Министерство здравоохранения
Российской Федерации
**ФЕДЕРАЛЬНАЯ СЛУЖБА ПО НАДЗОРУ
В СФЕРЕ ЗДРАВООХРАНЕНИЯ
(РОСЗДРАВНАДЗОР)**

25.10.2024 № 012-1183/24

Срочное уведомление по проблеме безопасности Программное обеспечение для хирургических вмешательств под контролем оптической и электромагнитной систем локализации (Система навигационная хирургическая StealthStation S8, Регистрационное удостоверение № РЗН 2019/8291 от 27.08.2021) версий 1.3.0 и 1.3.2 (внутренний номер программного обеспечения 9735762)

Программное приложение StealthStation S8 – неправильное отображение навигационной информации об ориентации и отсутствующее всплывающее сообщение

Рисунок 1. Аномалия навигационной ориентации

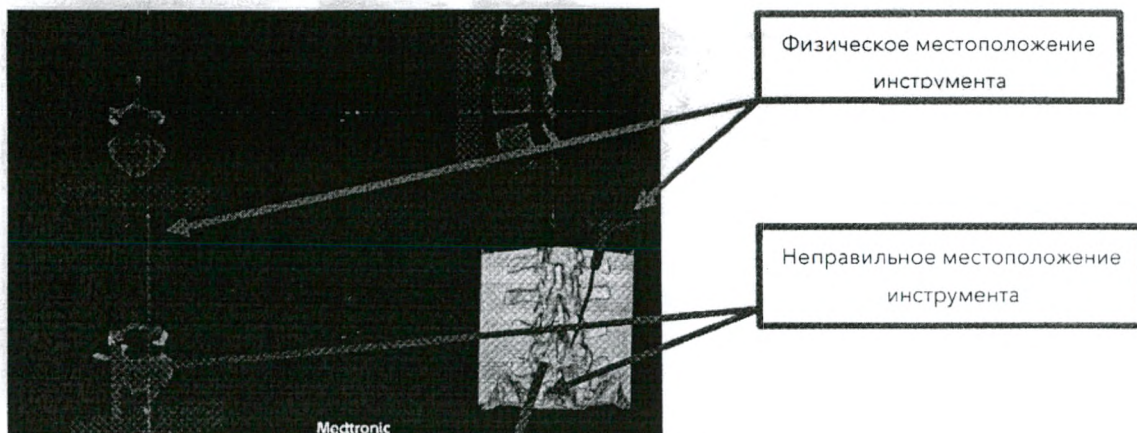
При получении рентгенографических изображений с латеральной ориентацией с помощью *Ziehm Vision FD Vario 3D C-arm* с возможностью навигации навигационная информация об ориентации отображается в системе StealthStation S8 повернутой.

- Навигационная информация отображается повернутой на 180 градусов вокруг верхней/нижней (S/I) оси, так что левая/правая (L/R) ось и передняя/задняя (A/P) ось отображаются в зеркальном положении.
- Ориентация изображения исследования и соответствующие метки показаний на изображениях исследования при этом корректны.

Пример аномалии навигационной ориентации см. на **рис. 1**. Синие инструмент и линия обозначают физическое местоположение инструмента, красные сегменты обозначают неправильную навигационную ориентацию на латеральных изображениях с Ziehm Vision FD Vario 3D C-arm.

Рекомендации компании Medtronic: не используйте настройку латеральной ориентации с Ziehm Vision FD Vario 3D C-arm при использовании программного обеспечения StealthStation S8 версии 1.3 или 1.3.2.

Рисунок 2. Всплывающее сообщение

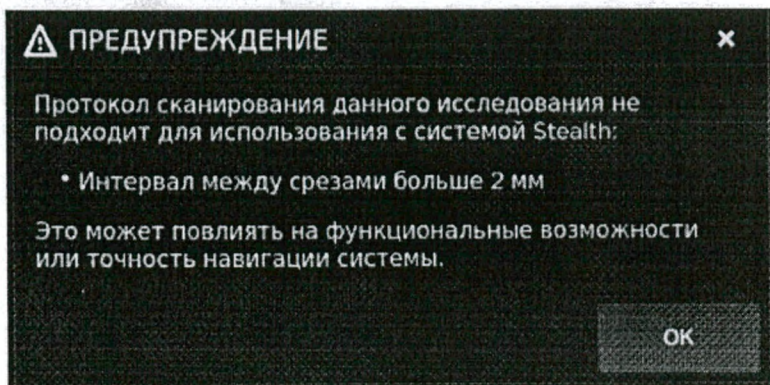
При использовании КТ в комбинации с рентгеноскопией и расстоянии между срезами больше 2 мм система не отображает всплывающее сообщение о неоптимальном расстоянии между срезами. Навигация в данной ситуации остается точной.

Всплывающее сообщение, которое должно отображаться при использовании КТ в комбинации с рентгеноскопией и расстоянии между срезами больше 2 мм, см. на **рис. 2**.

Рекомендации компании Medtronic: пользователи должны придерживаться протоколов формирования изображений компании Medtronic, чтобы обеспечить соответствие изображений, используемых для операции на позвоночнике StealthStation S8, требованиям к сканированию.
